PRODUKT	AVD.	GRUPP
P	6	64
BETR.	NR	
Ratt	8	
240, 260	DATUM	
	April 77

Service meddelande

Oljud från ratt (senare utförande)

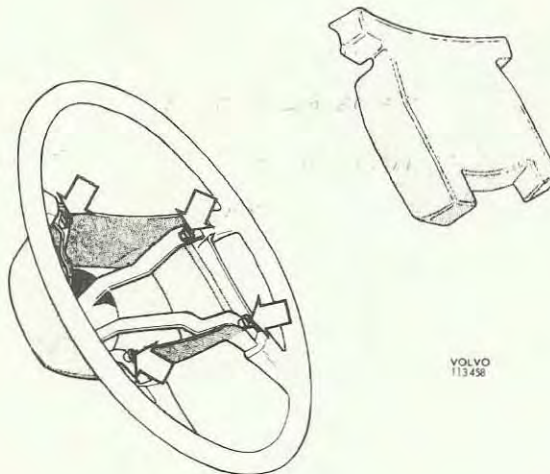
Anvisning för borttagning av stötskyddet har tillkommit.

Vid manövrering där stora styrkrafter behövs, kan ett knarrande ljud höras från ratten.

Ta loss stötskyddet med hjälp av en skruvmejsel. För in mejseln mellan ekrarna och stötskyddet och bänd försiktigt.

Smörj isolertapparna med vaselin och tryck fast stötskyddet.
